监 理 检 查 记 录 表

工程名称: 南京熊猫现代服务业光伏发电 1.54MWp 子项目

编号: GFDZJBM14-036

光伏组件基础倒伏

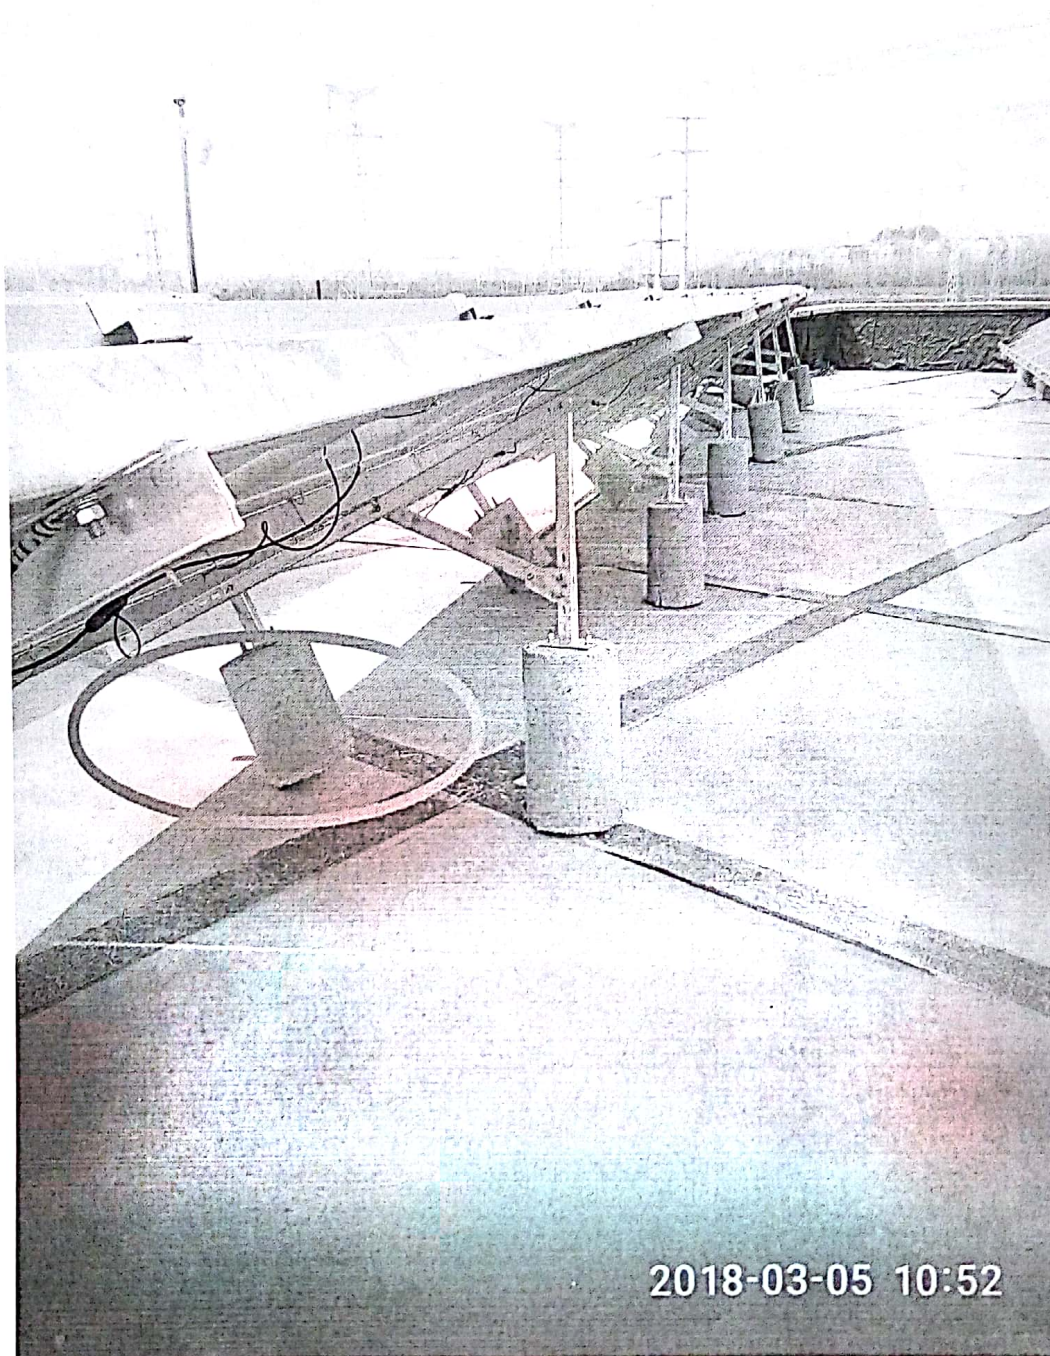
施工单位	江苏省江建集团有限公司		监理单位	常州正衡电力工程监理有限公司
检查时间	2018 年 3 月 5 日		检查地点	E01-E07 号楼面
检查类型	☐ 巡视 ☐ 定期 ☒ 专项			
施工及检查情况简述	经业主方运维站长、监理方、施工方负责人对 E01-E07 号楼面检查, 发现 E04 号楼面西部南往北数第二排组件, 因昨天下大风 (四、五级) 导致此排光伏组件支架支墩前排倒伏, E01-E07 号楼面大部分光伏支架支墩整体移位。			
存在问题	1、楼面整体光伏支架基础配重达不到抗风等级。 2、光伏支架基础支墩稳固度偏差: 1)、部分支墩放置倾斜, 垂直度不够。 2)、支墩底部不平整, 与楼面接触面小, 稳固度不强。 3)、支墩浇注未现场浇注。 3、总包方在二日 (6-7 日) 内制定出确实可行的整改方案、计划。 4、自查支墩倒伏的问题所在, 并以书面形式报送监理项目部。			
整改要求	监理项目部要求: 1、南瑞电力设计有限公司进行重新核算光伏组件基础配重、抗风等级, 并以书面形式报送项目部。 2、总包方对现场进行检查, 总包方在二日 (6-7 日) 内制定出确实可行的整改方案、计划。 3、自查支墩倒伏的问题所在, 并以书面形式报送监理项目部。			
检查人			施工项目部 签收人/日期	 2018.3.7
整改情况	1. 组件基础配重, 抗风等级满足设计要求。 2. 整改方案已实施。 3. 部分支墩底部与楼面接触面积不够, 已整改完成。 整改负责人:  日期 2018.3.8.			
复查意见	现由 E04-E07 号支墩已整改完成, 设计部门 复核支墩设计图纸, 设计方重新设计未报送。 复查人:  日期 2018.3.8.
